**Utval:** Nærøyfjorden verneområdestyre

Arkivsaksnr: 2017/82-0

## **Nærøyfjorden landskapsvernombord - Flaumsikring av fv. 601 Langhuso - Undredal**

Kart med punkt for utbetring. Kopi frå søknad.

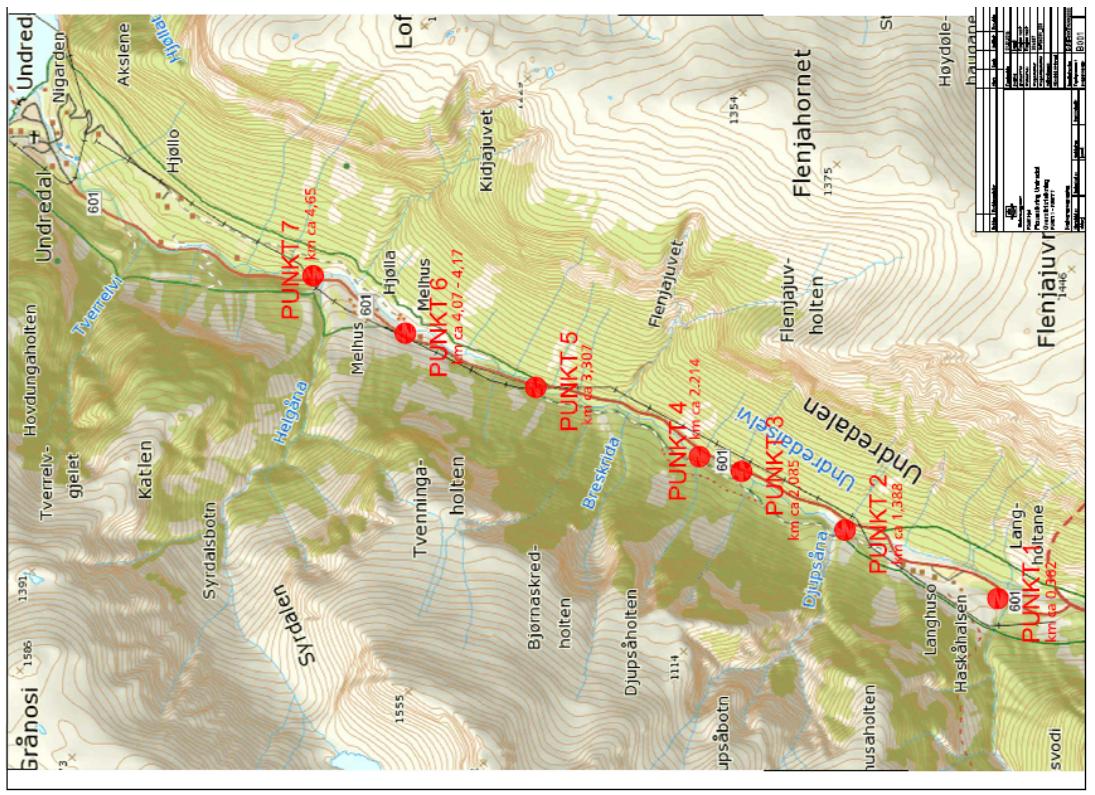
Planen for punkt 1 og 2 er å plastra bekkeløpa om lag 20 meter opp frå vegen som tosidig plastring med botnplastring. Det skal etablerast ein inntakskum av betong inn om vegen. Magasinet skal hindre at steinmassane som kjem i bekkeløpet skal kome ut på vegen. Planlagt volum på kvart magasin er om lag 40-50 m<sup>3</sup>.

- Bekkeløpa, punkt 1 og 2 i plan vedlagt søknad frå Statens vegvesen, kan plastrast med stein. Plastringa skal avgrensast til lengda som er skisser i planen for tiltaket. Det skal leggjast til rette for etablering av kantvegetasjon der dette er mogleg.

- Stein til plastringa skal ikkje føra til nye inngrep utanfor tiltaksområdet, men det kan plukkast enkelte steinar frå nærområdet til plastringa. Tilførtstein skal vera tilpassa landskapet på staden, og med tilsvarende geologi som i tiltaksområdet.

- Betongen i inntakskummen skal dekkast til med stein der det er mogleg. Storleiken på kvar inntakskum kan vera inntil 50 m<sup>3</sup>.
- Sikringsarbeidet skal avgrensast til det som er naudsynt for å førebygge skadar på vegbanen.

Tiltakspunkt nr. 2.  
Skisse fra søknad.

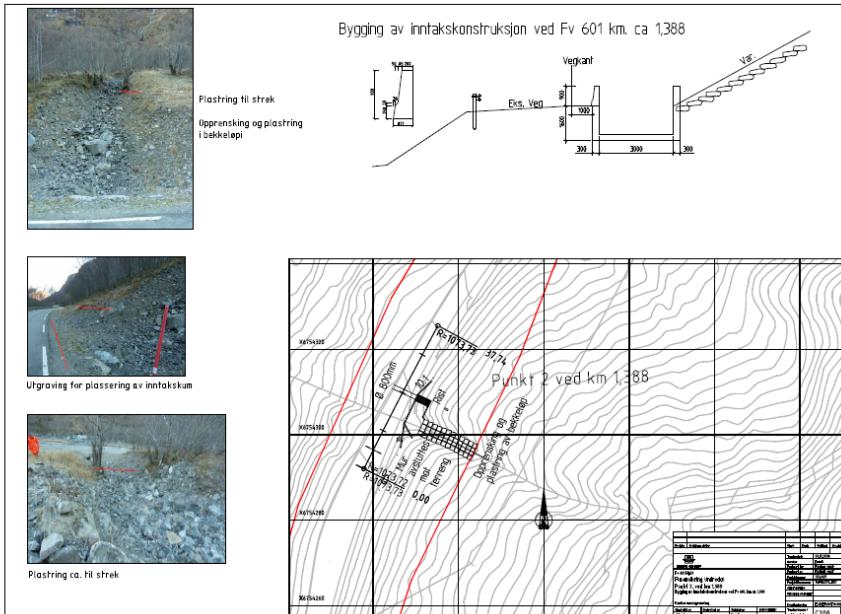
Norges vassdrags- og energidirektorat (NVE) har gjeve uttak til planane. Dei vurderer tiltaka som naudsynte for å sikre ein stabil og trygg veg til Undredal. Dei påpeikar at tiltaka må gjennomførast skånsamt. Det bør nyttast naturstein i staden for betong der det er mogleg.

Fylkesmannen i Sogn og Fjordane har gjeve uttale til planen og støttar tiltaka. Det vert påpeika at tiltaka vert avgrensa til det som er naudsynt for å sikre vegen, og tiltaka må få så naturleg utforming som mogleg.

Bekkeløpet ned til vegen skal plastrast med stein. Det må leggjast til rette for kantvegetasjon der det er mogleg. Inntakskummen skal vera i betong, men der det er mogleg bør det brukast naturstein og/eller kle inn synleg betong med stein for å få best mogleg landskapsmessig
